## ヤマダサービスニュース

No.09-001

### NDP-20、25シリーズ 新型ダイヤフラムへの切り替えに伴う 新旧製品の見分け方

### <ダイヤフラムの形状の違い>

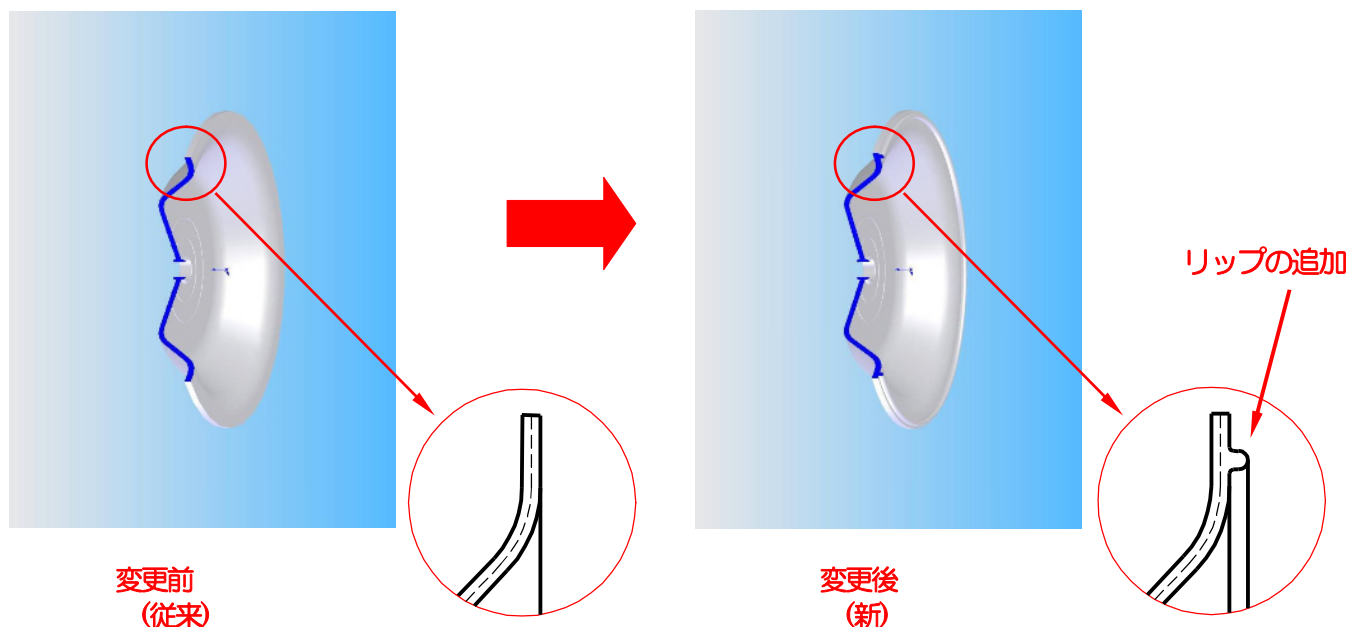
販売開始から多数のご愛顧を賜っておりますダイヤフラムポンプシリーズ(NDP-20・25)に使用されている部品の変更を2008年12月より行っております。本件につきまして、部品ご注文の際の新旧製品の見分け方につきまして、ご案内いたします。

変更対象製品:ダイヤフラムポンプ NDP-20・25シリーズ  
ダイヤフラム材質: C(CR)、N(NBR)、E(EPDM)、V(FKM)  
本体材質:アルミ、ステンレス、PPG、PVDF共すべて

#### 新型ポンプシリアル:500713 以降

### <エアチャンバーの形状の違い>

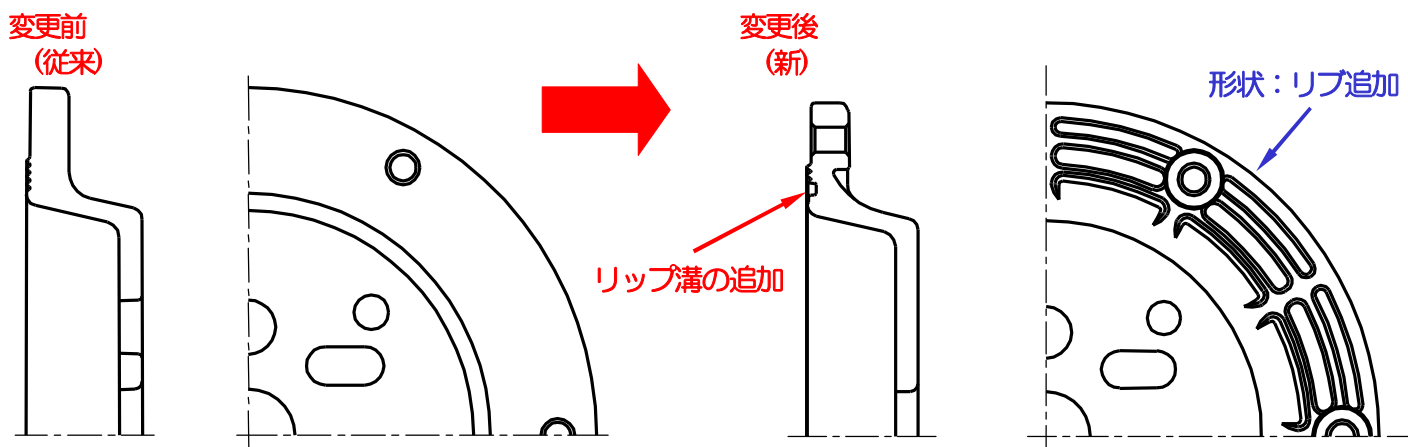
従来エアチャンバー	新エアチャンバー
従来ダイヤフラム(C、N、E、V)	○	○ O-リング追加 <sup>※1</sup>
新ダイヤフラム(C、N、E、V)	× <sup>※2</sup>	○
<sup>※3</sup> ダイヤフラム(T、H、S)	○	○ O-リング追加 <sup>※1</sup>

※1 追加使用するOリングは下記の通りです。

NDP-20用・・・640151 G130(NBR)片側1個(ポンプ1台につき2個)

NDP-25用・・・640154 G145(NBR)片側1個(ポンプ1台につき2個)

※2 従来エアチャンバーをご使用のお客様には**従来ダイヤフラムの供給が出来ます**。
